**Forum mondial de l'harmonisation
des Règlements concernant les véhicules**

Proposition de complément 3 à la série 01 d'amendements au Règlement n^o 119 (Feux d'angle)

Communication de l'expert de l'Allemagne*

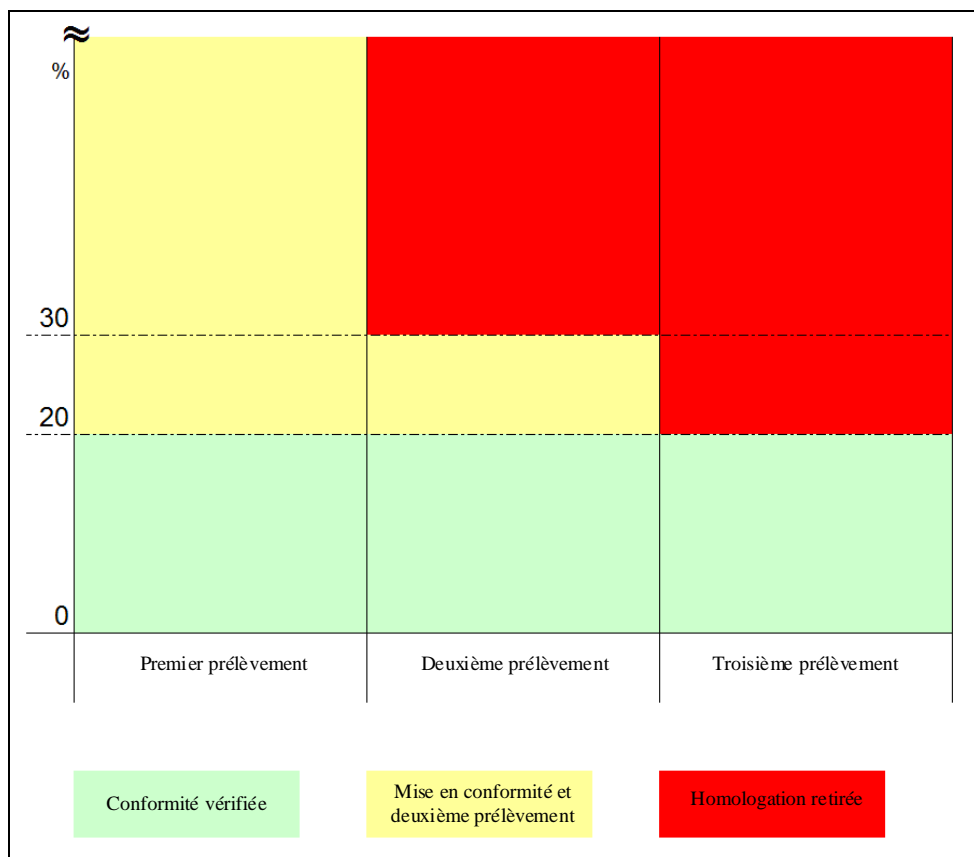
6. La conformité de la production est désormais décrite de manière claire et structurée, étape par étape (avec un nombre limité d'étapes), ce qui donne au fabricant la possibilité dans la première étape – en cas d'écart de plus de 20 % – de rétablir la conformité de sa production. Le processus de vérification de la conformité peut aussi être achevé plus tôt si les deux échantillons satisfont pleinement aux prescriptions.

7. La proposition expose en détail la «troisième étape» qui définit dans quelle condition l'homologation doit être retirée, lorsque le fabricant n'a pas été en mesure de mettre sa production en conformité après la troisième tentative de vérification.

8. Le dessin ci-joint illustre ce processus par étapes.
